公告号: A21-020

EB3P系列指示灯 / 照明按钮 / 照明选择开关 / EB3L蜂鸣

### 器规格之更改

照明按钮-瞬时型

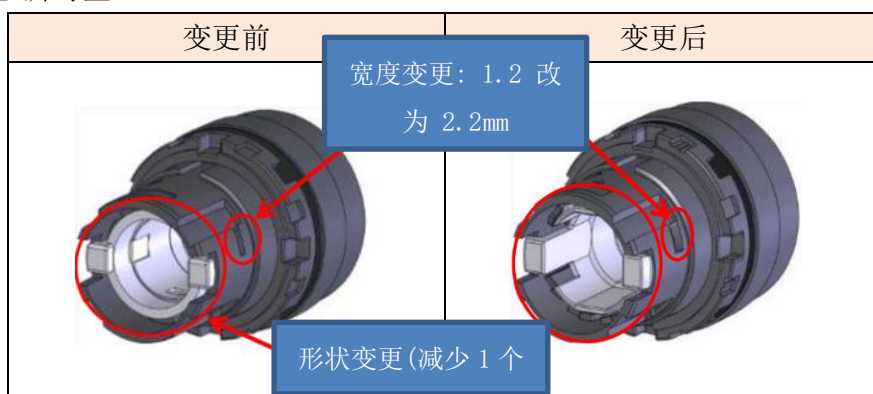
操作部形状变更

以下产品的操作部形状将作如下更改

φ22HW 系列
